**Avis de la Mission Régionale d'Autorité environnementale
de la région Nouvelle-Aquitaine
sur un projet de centrale photovoltaïque au sol de 1,9 hectare
sur la commune de Saint-Vallier (16)**

n°MRAe 2022APNA11

dossier P-2021-11961

Localisation du projet : Commune de Saint-Vallier (16)
Maître d'ouvrage : EUROCAPE
Avis émis à la demande de l'Autorité décisionnaire : La préfète de la Charente
en date du : 8 décembre 2021
Dans le cadre de la procédure d'autorisation : Permis de construire

Cartographie des zones remaniées en 2020 (défrichement), étude d'impact page 58

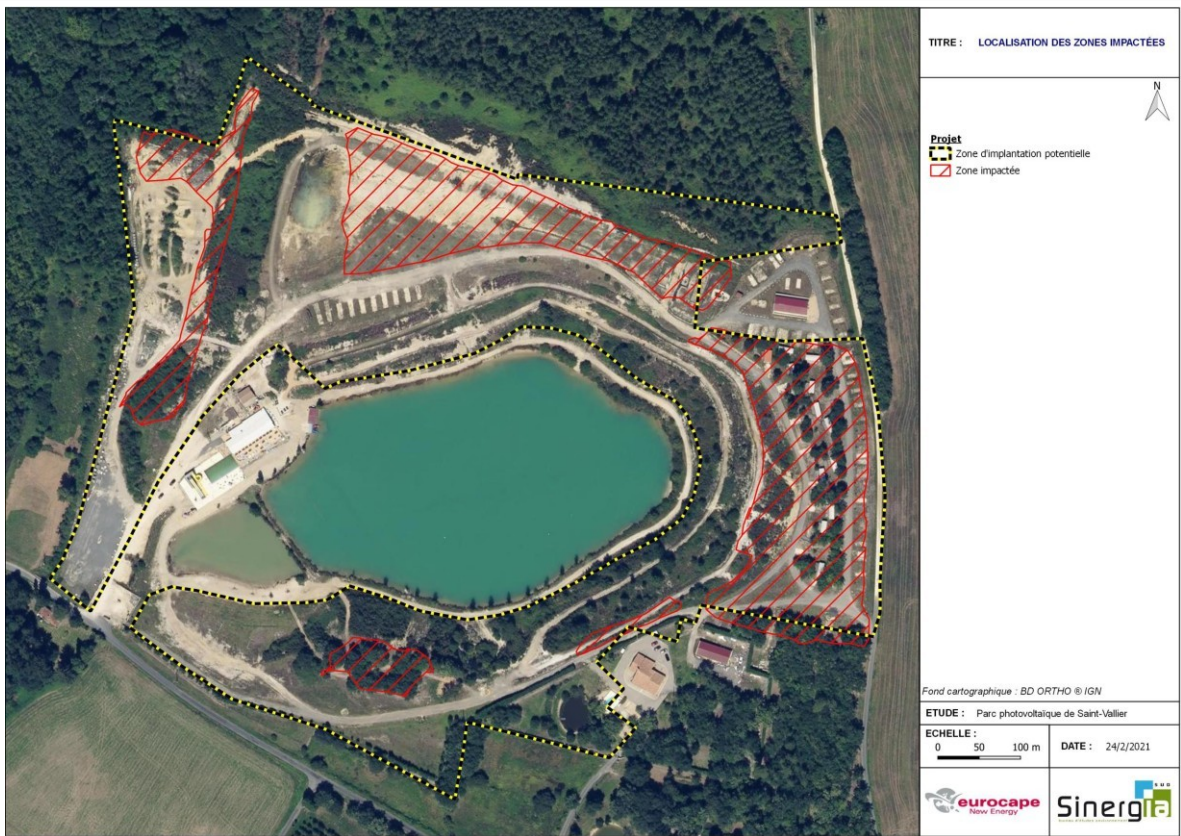
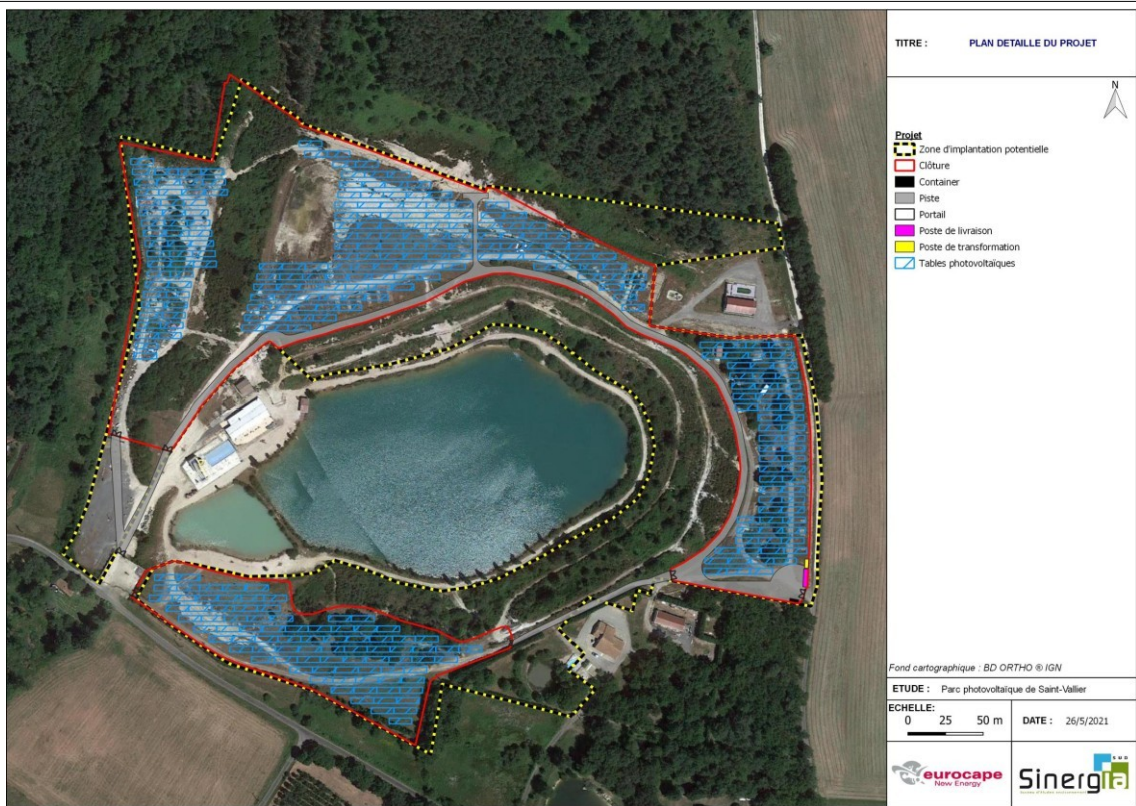
Un défrichement a été réalisé en juillet 2020 sur la ZIP² du projet. La MRAe constate que l'implantation des panneaux photovoltaïques se superpose à ces zones défrichées (voir cartographies ci-après).

Enjeux des habitats naturels avant la réalisation des travaux de juillet 2020 – source étude d'impact page 89

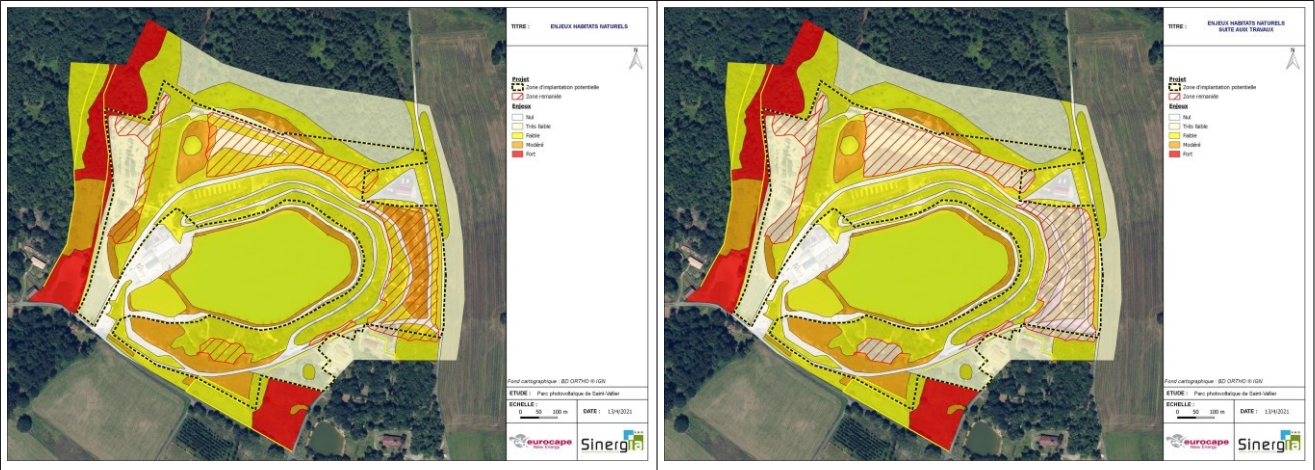
La MRAe constate que des habitats considérés comme « modérés » ont disparu suite au défrichement réalisé en juillet 2020. L'impact lié à ces travaux est donc avéré. Le projet de défrichement n'ayant pas fait l'objet d'une évaluation environnementale préalable, aucune mesure d'évitement de réduction ni de compensation liée au défrichement ne peut ici être analysée par la MRAe.

Localisation des zones humides inventoriées, source EI page 97

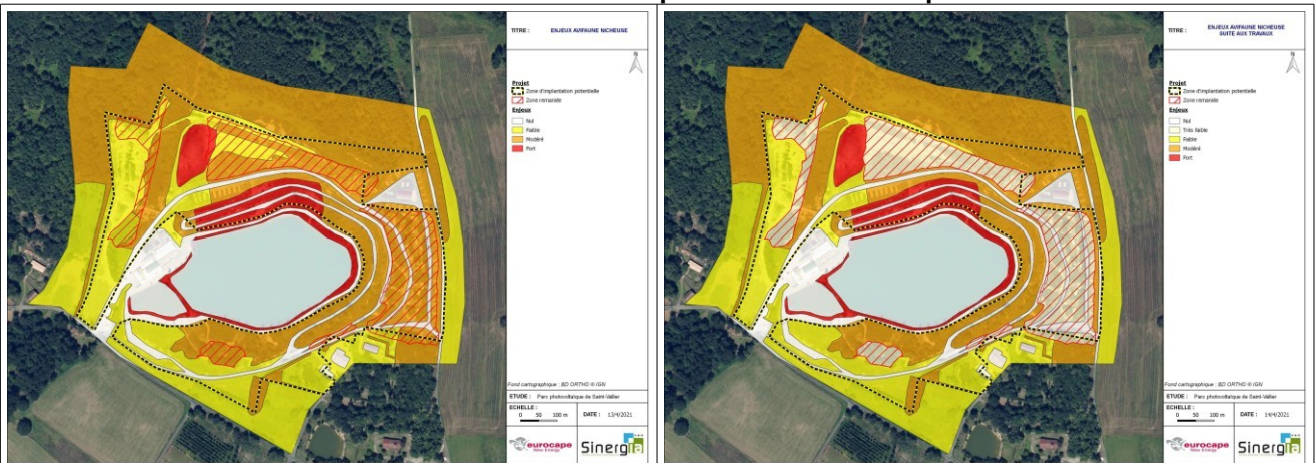
Concernant les zones humides, la MRAe souligne que la méthodologie utilisée apparaît peu claire. La cartographie recensant les zones humides n'est pas en cohérence avec la cartographie recensant les habitats dont dix sont caractéristiques des zones humides. Pour rappel, depuis le 26 juillet 2019, l'identification des zones humides doit prendre en compte le caractère alternatif (et non plus cumulatif) des critères pédologique et floristique. Ainsi, ces 10 habitats humides devraient constituer a minima un socle de zones humides auquel il faudrait ajouter les résultats d'inventaire de l'étude pédologique (voir annexe 5 de l'étude d'impact en page 385 et suivantes) pour déterminer précisément les zones humides du site.

La MRAe constate que l'étude floristique (habitats) pour déterminer les zones humides a porté sur la configuration du sol après défrichement, alors qu'elle aurait dû prendre en compte les résultats des habitats avant ce remaniement de sol pour en évaluer les impacts. L'analyse du pétitionnaire mineur par conséquent la détermination de ces zones humides.

La MRAe demande au porteur de reprendre son étude concernant les zones humides et d'adapter son projet en conséquence.

Localisation des zones d'enjeu pour l'avifaune nicheuse avant la réalisation des travaux de juillet 2020, source EI page 134

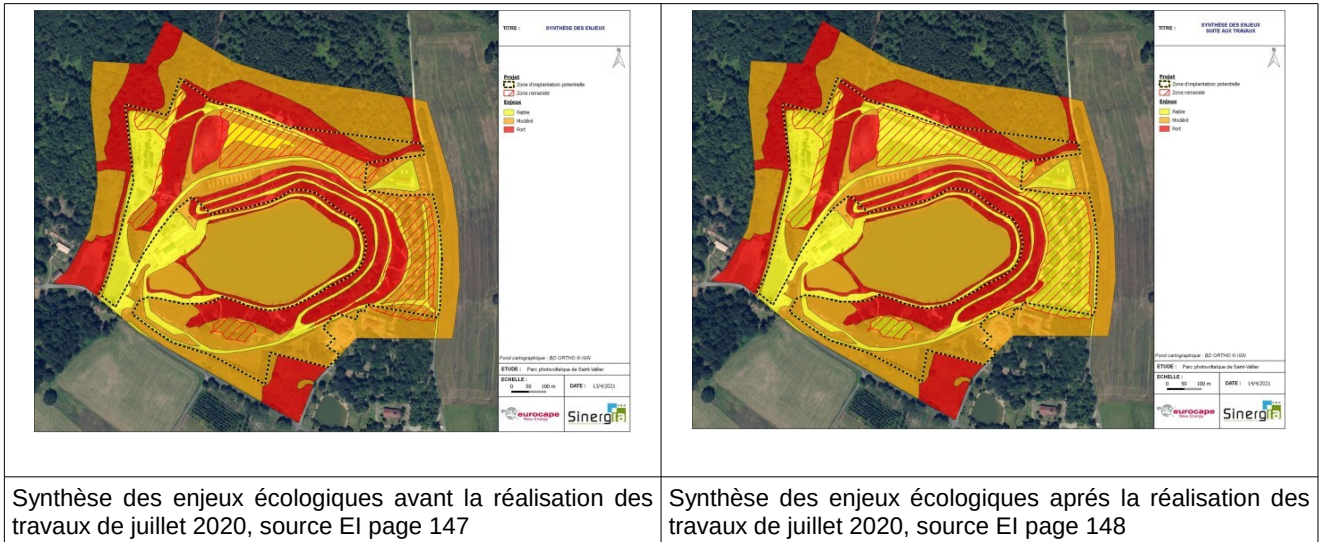
Concernant l'avifaune, neuf espèces de l'avifaune nicheuse à enjeu a minima modéré ont été recensées sur la zone d'implantation potentielle et/ou à proximité : l'Alouette lulu (enjeu modéré), le Chevalier guignette (enjeu fort), le Circaète Jean-le-Blanc (enjeu modéré), la Fauvette pitchou (enjeu fort), la Linotte mélodieuse (enjeu modéré), le Tarier pâtre (enjeu modéré), la Tourterelle des bois (enjeu modéré), le Pic Noir (enjeu modéré) et le Verdier d'Europe (enjeu modéré). Parmi les espèces à enjeu a minima modéré, seules l'Alouette lulu, la Fauvette pitchou, la Linotte mélodieuse, le Tarier pâtre et le Verdier d'Europe sont considérés comme nicheurs probables sur le site selon l'étude d'impact, qui précise aussi que **les travaux réalisés en juillet 2020 ont entraîné une diminution d'habitats favorables à la reproduction de ces espèces.**

La MRAe alerte sur l'absence de démonstration que les travaux de défrichement ne nécessitent pas une demande de dérogation pour la capture, l'enlèvement, la destruction, la perturbation intentionnelle de spécimens d'espèces animales protégées.
